Änderungsantrag zum Antrag auf Planfeststellung

für den Ausbau und Neubau der Hochwasserdeiche an Sude und Krainke

Lageplan 1.3 neu Sudedeich

Anlage : 3.1.3 neu

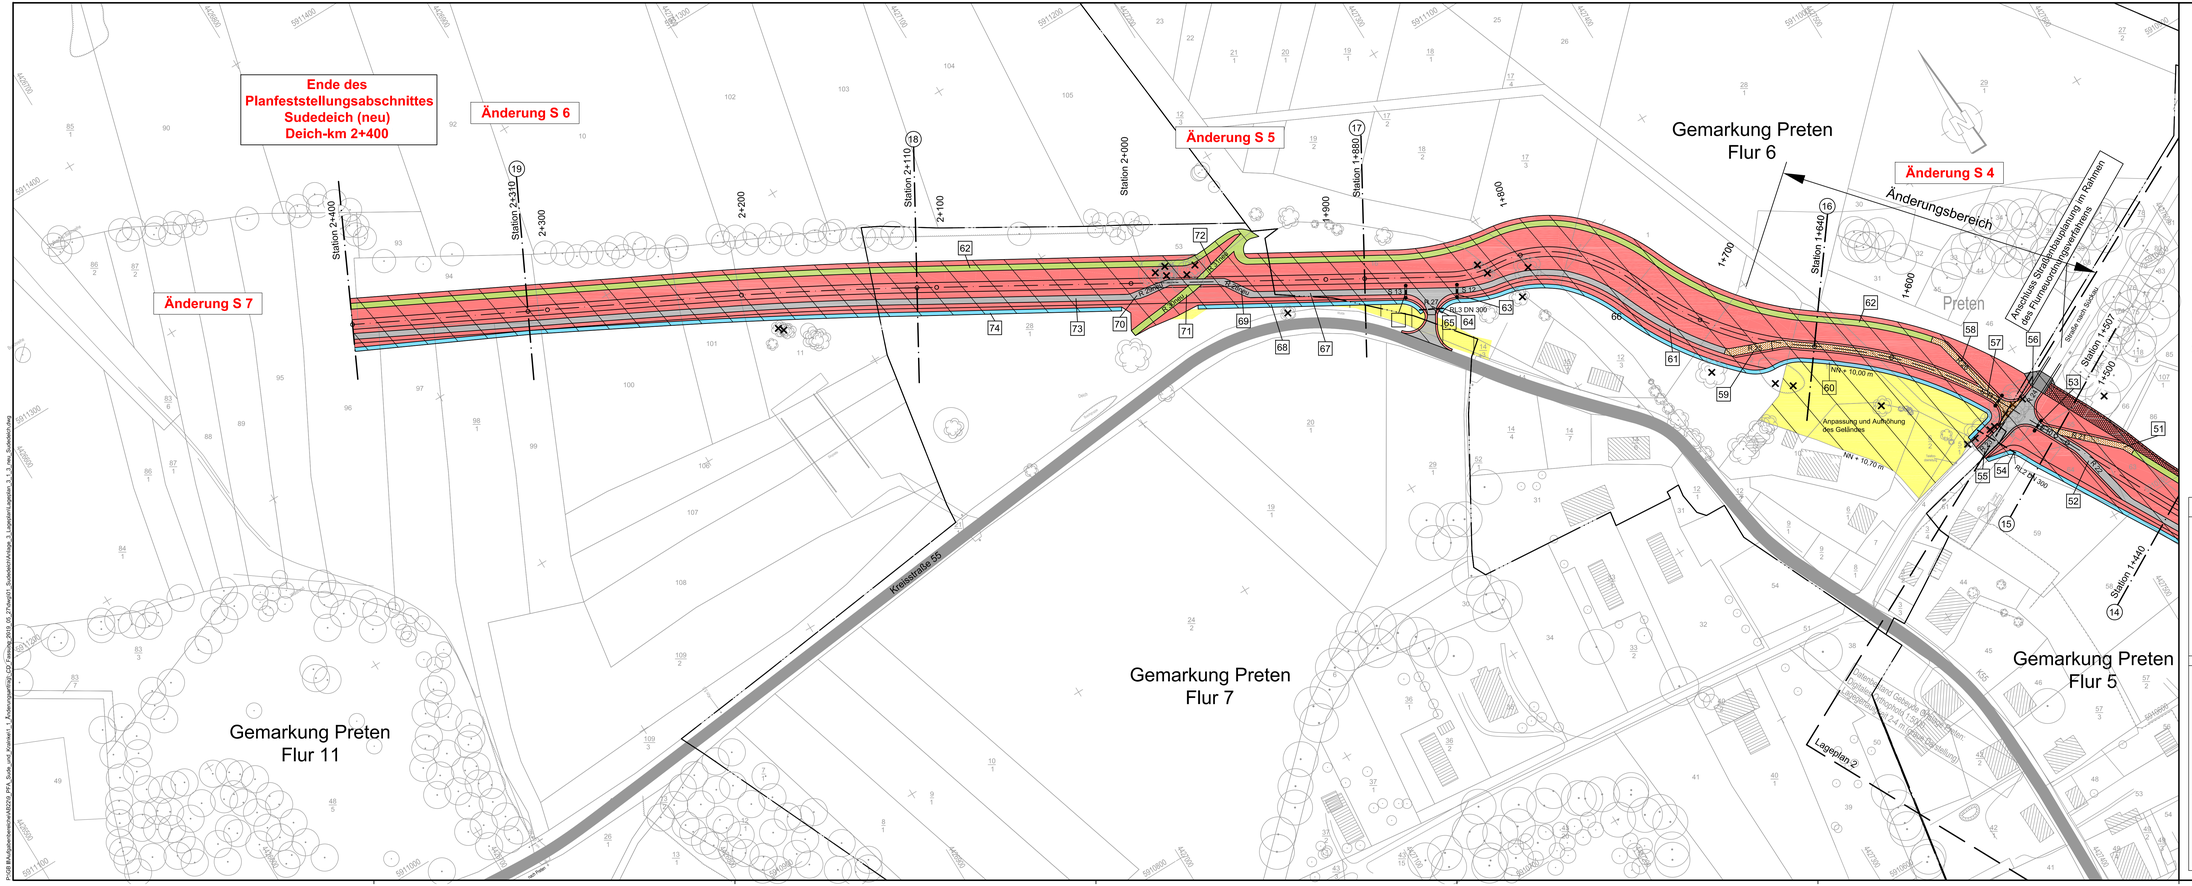
- Nr. S4: Änderung der Lage und Ausführung des Deichverteidigungsweges, der Trassenmreite durch Anpassung / Aufhöhung der Flurstücke 5/1,6/1,10 und 11 der Flur 6 in der Gemarkung Preten (alte Flurstücksdez.) von Deich-km 1+530 bis Deich-km 1+683. **- Nr. S5:** Herstellung einer zusätzlichen Viehtrift / eines Überganges bei Deich-km 2+000 **- Nr. S6:** Das neue Ende des Planfeststellungsabschnittes für den Sudedeich ist bei Deich-km 2+400. **- Nr. S7:** Der Ausbau und Neubau des Sudedeiches von Deich-km 2+400 bis 3+895 ist nicht mehr Gegenstand des Antrages. Der Lückenschluss zwischen dem Sudedeich und dem rechten Krainkedeich wird vom Neuhauser Deich- und Unterhaltungsverband mit einem gesonderten PF-Antrag beantragt.	August 2018		
Geändert / ergänzt	Datum	Bearbeiter	Gezeichnet
